新竹縣政府工程查核代表照片表

拍攝日期：110.03.04

工程名稱：文田橋新建暨週邊道路改善工程

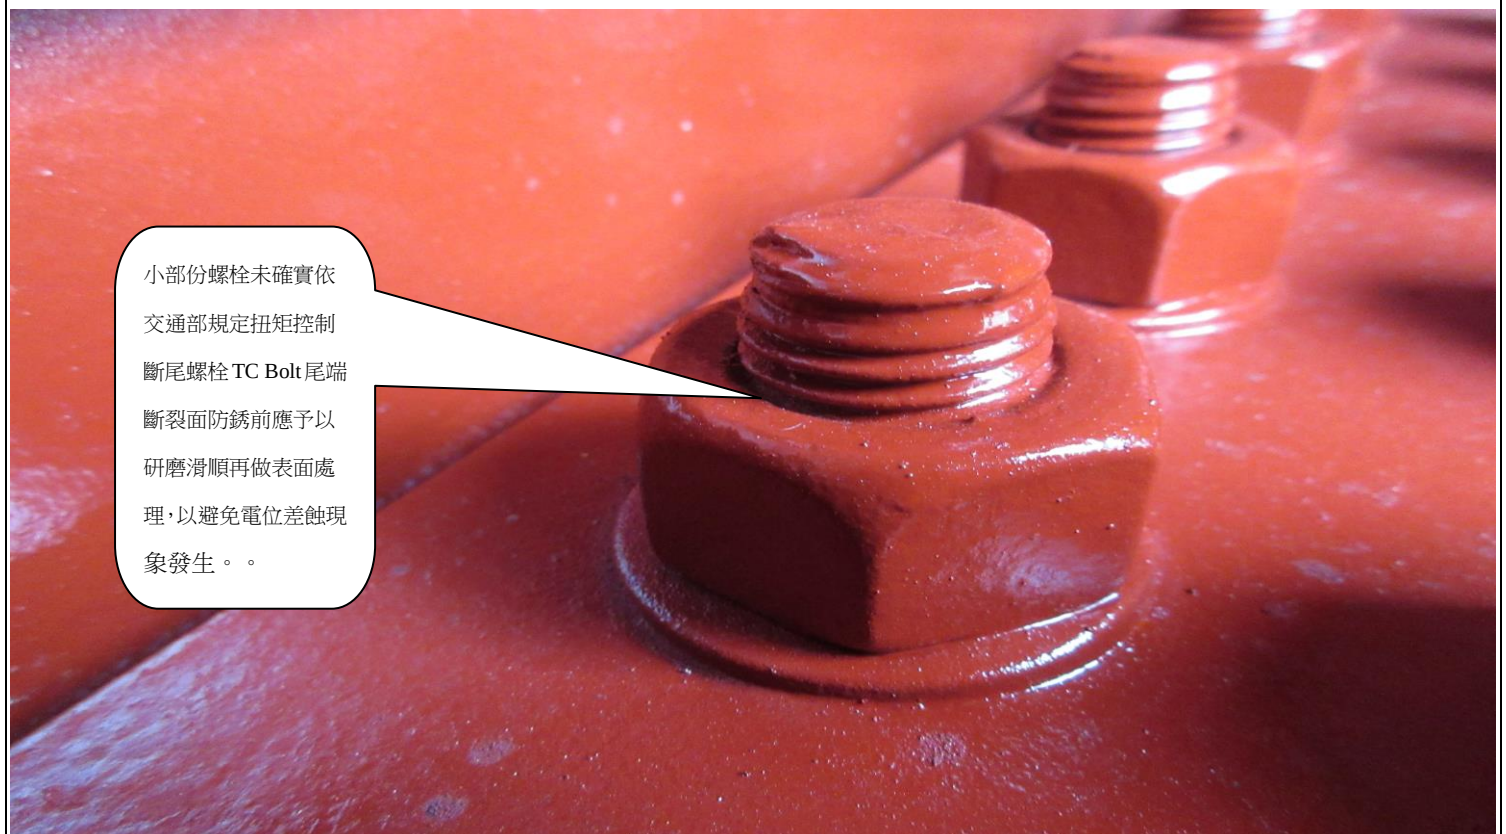
(鋼構橋)鋼樑塗裝施工後未確實加以保護，小部份鋼樑塗裝後漆膜有脫落、刮痕現象。

(鋼構橋)鋼樑塗裝施工後未確實加以保護，小部份鋼樑塗裝後漆膜有脫落、刮痕現象。
